Beschlussvorlage

Fachbereich:	FB Z3 Finanzen	Datum:	05.07.2019
Berichterstatter:	Alt, Jürgen	AZ:	FB 43
		Vorlage Nr.:	127/2019

Kreisstraße CO 16; Errichtung einer Amphibienleitwand Antrag auf Absicherung mit passiver Schutzeinrichtung (Schutzplanke)

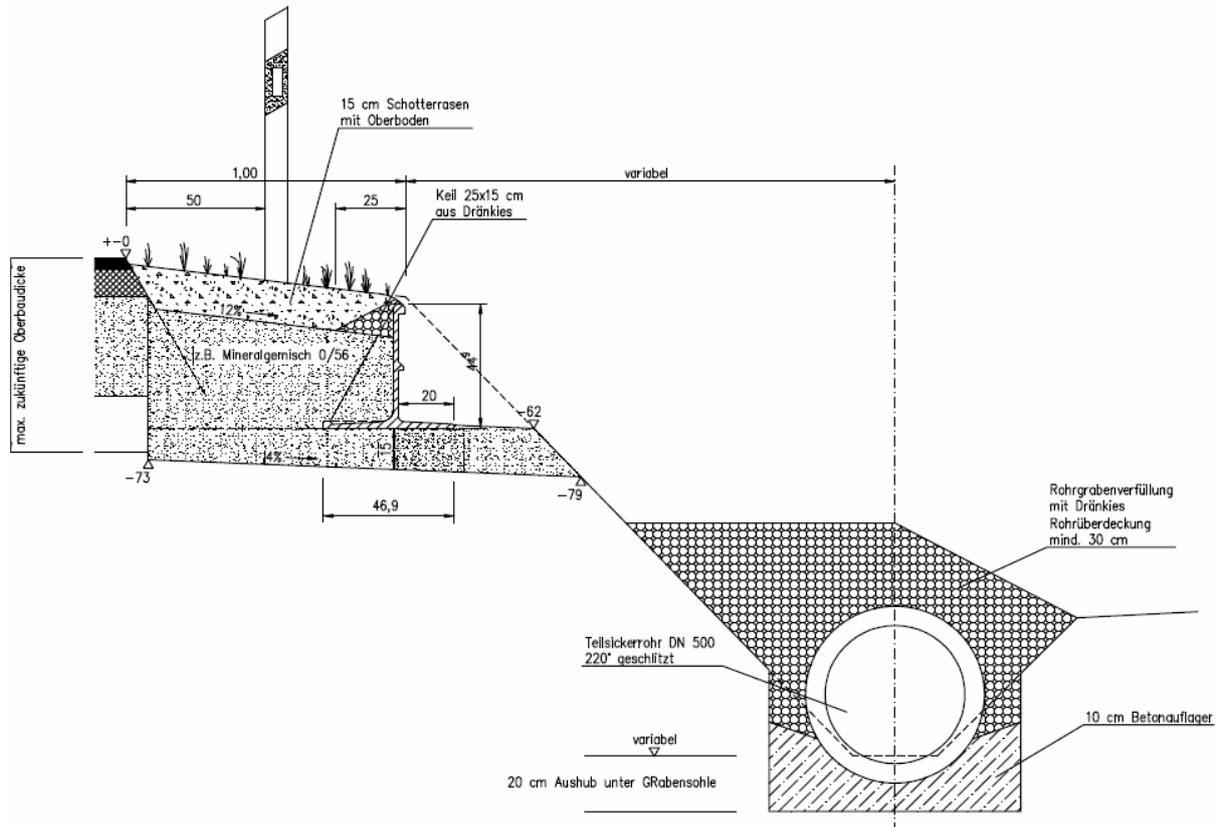
Nach den Einsatzkriterien (Bild 7) der Richtlinien für passiven Schutz an Straßen durch Fahrzeug-Rückhaltesysteme (kurz: RPS) ergibt sich kein Gefahrenpotenzial, welches eine Schutzeinrichtung erfordern würde. Bei der vorliegenden Gefährdungsstufe 4 ist bei fallenden Böschungen mit weniger als 3 m Höhe unabhängig von zulässiger Geschwindigkeit und Verkehrsbelastung generell keine Schutzeinrichtung notwendig.

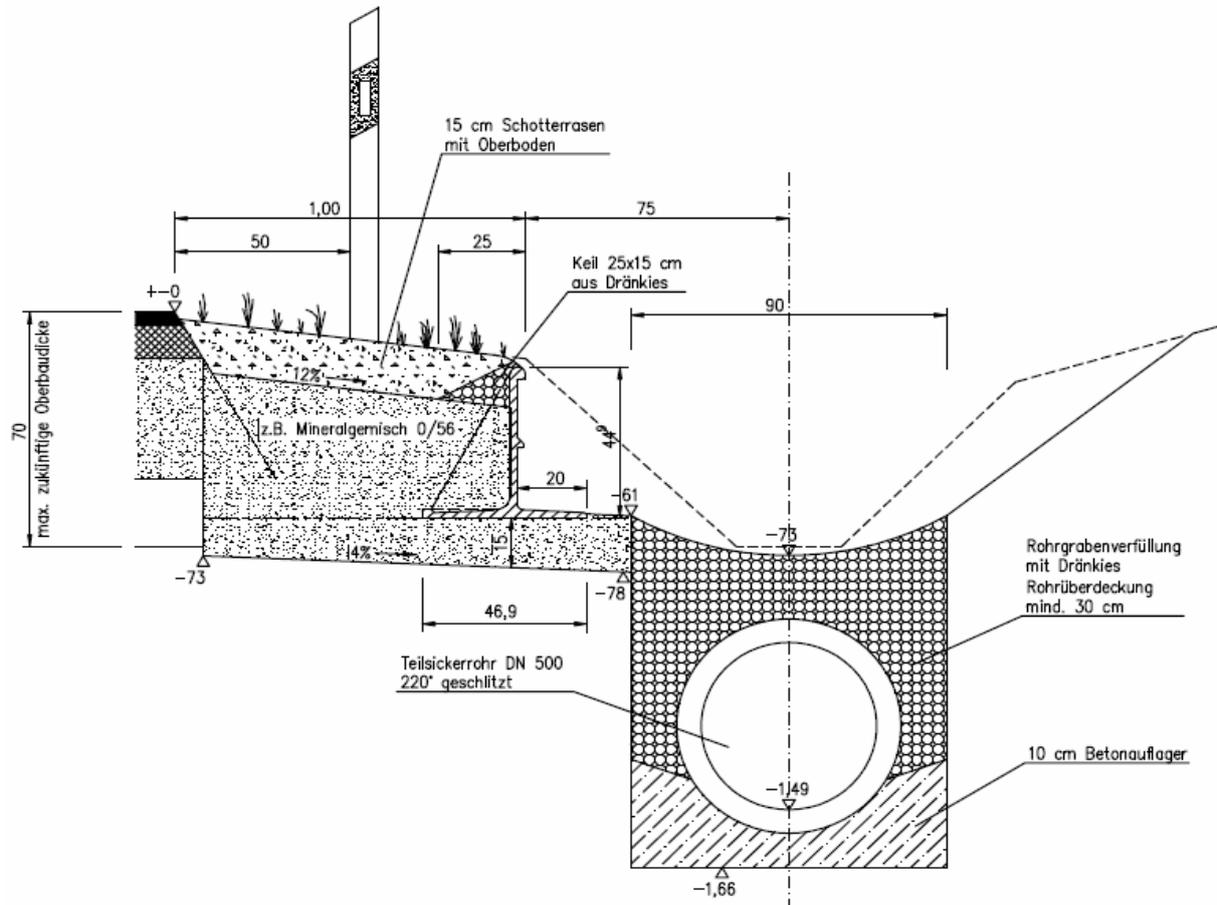
Mit Mail vom 20.05.2019 stellte Herr Kreisrat Höllein den Antrag, auf Grund der neu geschaffenen Gefahrenlage durch die Amphibienleitwand die Verkehrsteilnehmer mittels Leitplanke vor dem Abkommen von der Fahrbahn zu schützen. Trotz Darlegung der bereits oben genannten Sachlage von Seiten der Verwaltung an den Antragsteller wurde der Antrag weiterhin aufrechterhalten und nach Bekanntgabe in der Kreistagssitzung vom 04.07.2019 an den Bauausschuss zur Beschlussfassung verwiesen.

Wie aus den beiden Systemskizzen zu erkennen ist, wird das Gefahrenpotenzial durch den Einbau der Amphibienleitwand keinesfalls erhöht. Ganz im Gegenteil, durch die gleichzeitige Verrohrung des Grabens ist die „Absturzhöhe“ gegenüber dem ursprünglichen Zustand sogar größtenteils verringert worden.

Die Verwaltung schlägt auf Grund der Sachlage vor, den Antrag auf Errichtung einer Schutzplanke im Bereich der Amphibienleitwand bei Krumbach abzulehnen.

Der Antrag von Herrn Kreisrat Carsten Höllein vom 20.05.2019 auf Errichtung einer Schutzplanke an der Kreisstraße CO 16 entlang der Amphibienleitwand bei Krumbach wird auf Grund des gemäß Regelwerk nicht vorliegenden Gefahrenpotenzials abgelehnt.
